## Commune de Lisle sur Tarn

### ETUDE D'ORIENTATION

### Préconisations pour l'intégration paysagère d'un commerce au lieu-dit «Les Robertes»

**Modifié le 14 Avril 2010**

**Espace ouvert entre la parcelle du projet et la RN88.**

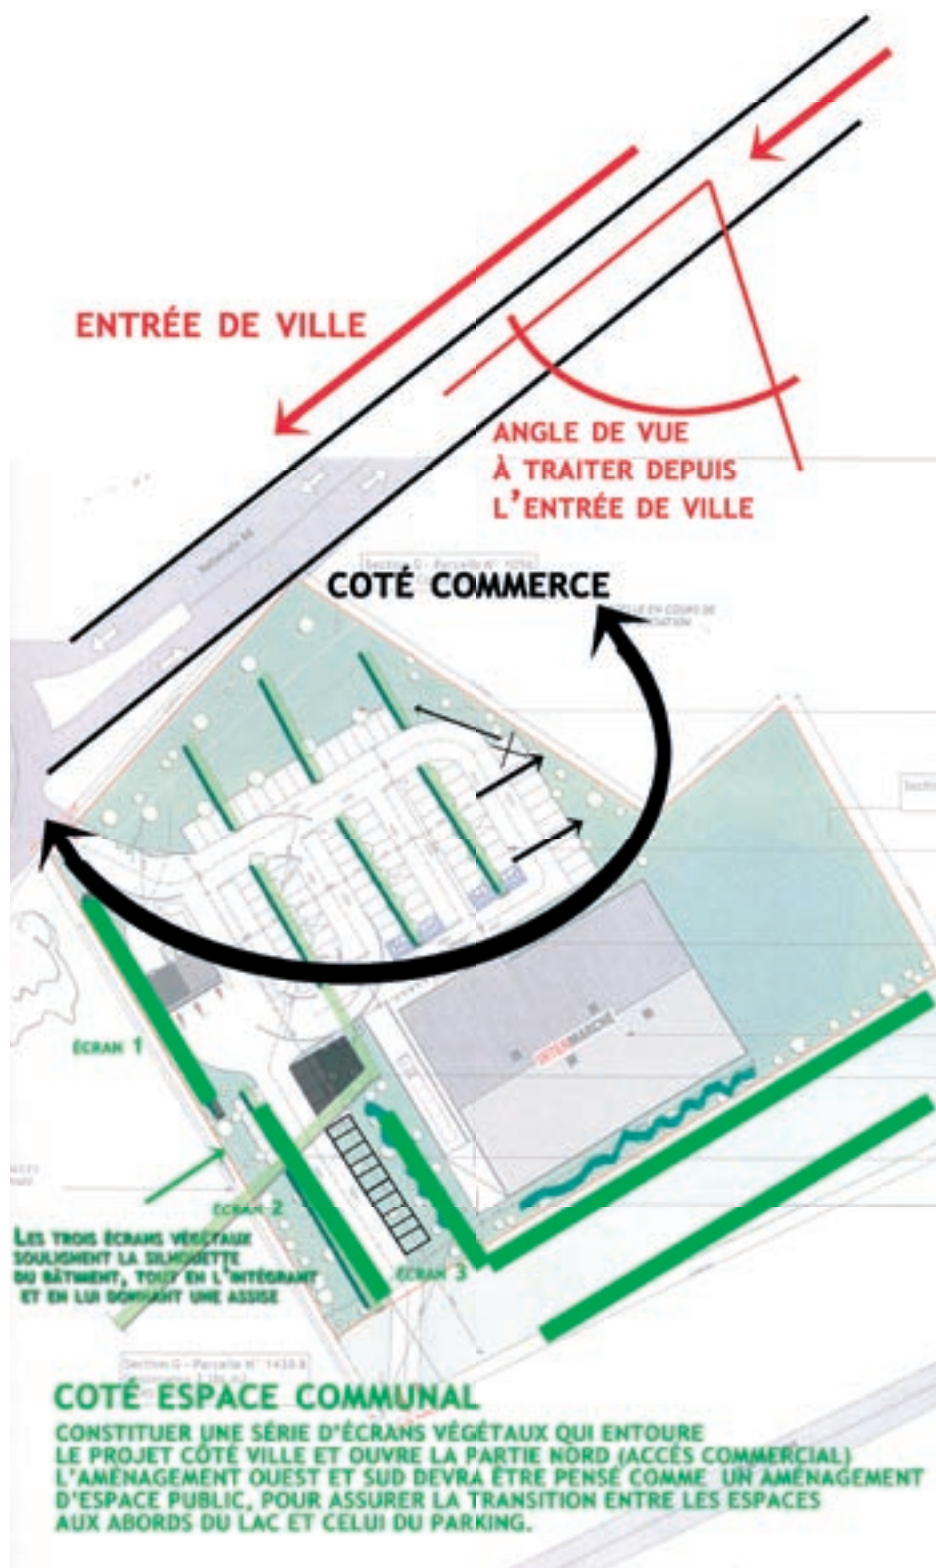
L'espace existant a deux atouts sur lesquels s'appuyer, la végétalisation (présence d'arbres) et les cheminements piétons.

Il est donc proposé de poursuivre la végétalisation de cet espace à l'ouest du bâtiment, de manière progressive jusqu'au parking et de valoriser la continuité des cheminements piétons.

De passer d'un espace plus naturel, les bords du plan d'eau, vers le parking avec un aménagement paysager de type espace public pour assurer cette continuité.

Par ailleurs, l'aménagement du parking, coté entrée, devra poursuivre les principes paysagers, pour donner plus de force au projet et minimiser l'impact du stationnement en entrée de ville.

## **Préconisations par rapport à l'organisation «urbaine» du site et à l'architecture :**

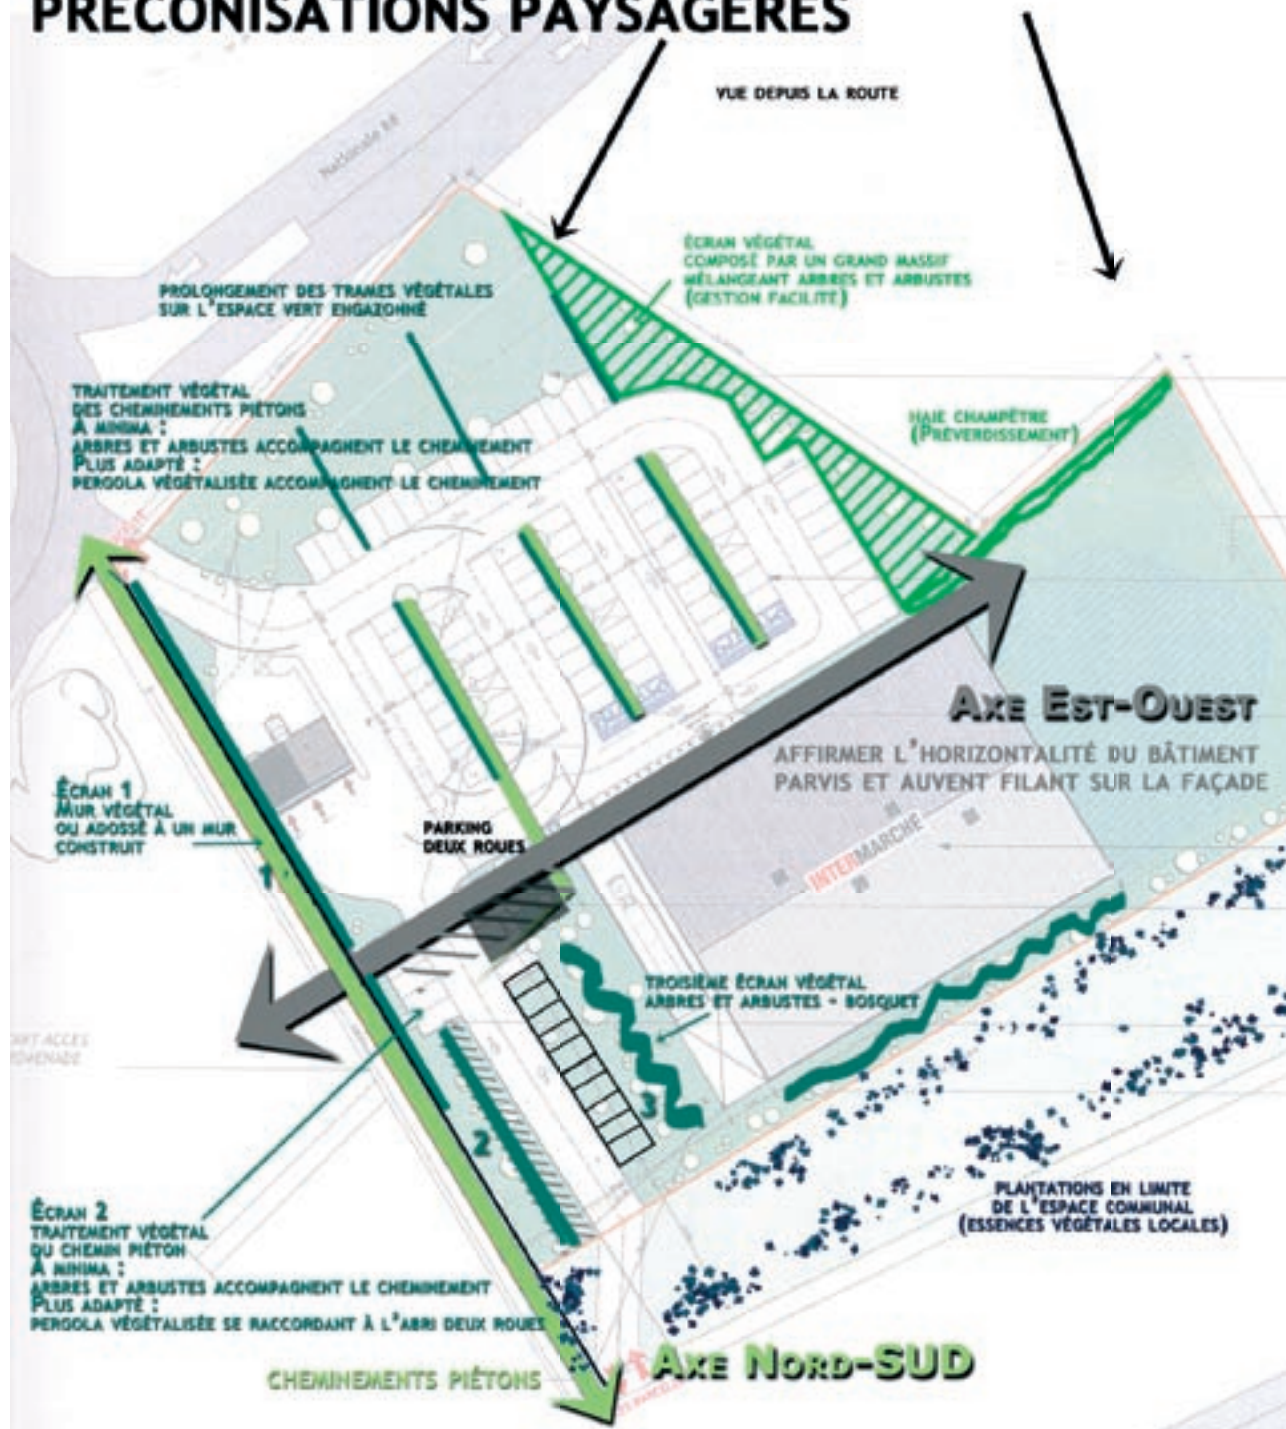
**- Conserver un axe Nord-Sud à l'ouest de la parcelle, parallèle au ruisseau. Ce pourrait être un chemin piéton, liaison douce entre l'entrée de ville et le lotissement.**

**Cet espace pourrait être communal, il permettrait de gérer la liaison piétonne avec l'espace du lac, l'accompagnement végétal et donc un premier écran.**

**Il peut être intégré au projet ou différé à terme, coté tennis intégré à un projet d'entrée de ville.**

**-Valoriser cet axe par une circulation piétonne qui relie à l'Est, l'espace public, et peut évoluer à l'ouest si des aménagements futurs voyaient le jour.**

**-Le deuxième point concerne la lecture du bâtiment par rapport au site et aux circulations à moyen et long terme. Affirmer l'horizontalité du bâtiment et la circulation Est-Ouest du site par un parvis couvert d'un auvent .**

**Cet auvent et ce parvis pourraient matérialiser cet axe et intégrer l'abri vélo sur sa partie Ouest, et rejoindre la circulation piétonne Ouest.**
